Versão: V5
ADICIONAR RESISTOR DE BALANÇO NA PONTE

FILE NAME:	PCB-PT100--V5.pdsprj	DATE:	24/08/2022
DESIGN TITLE:	PCB-PT100--V5.pdsprj	PAGE:	1 of 1
PATH:		TIME:	10:02:26
BY:	@AUTHOR	REV:	@REV

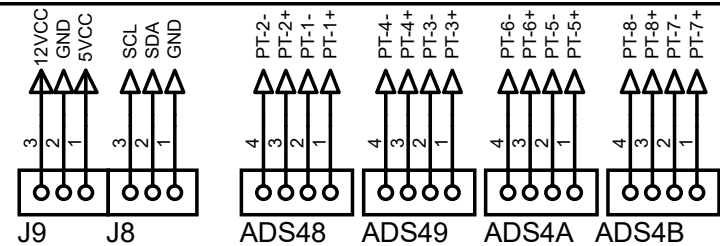
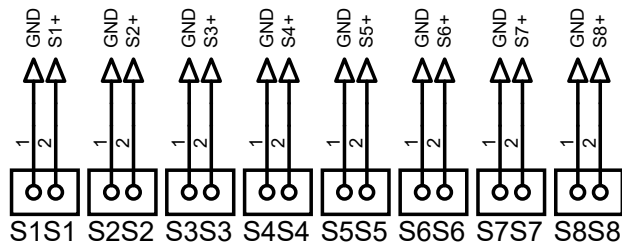
TERMINAIS POR ESPAÇAMENTO DE 5 MM

INVERSAO DO ZENER

CORREÇÃO NO A4 E A5
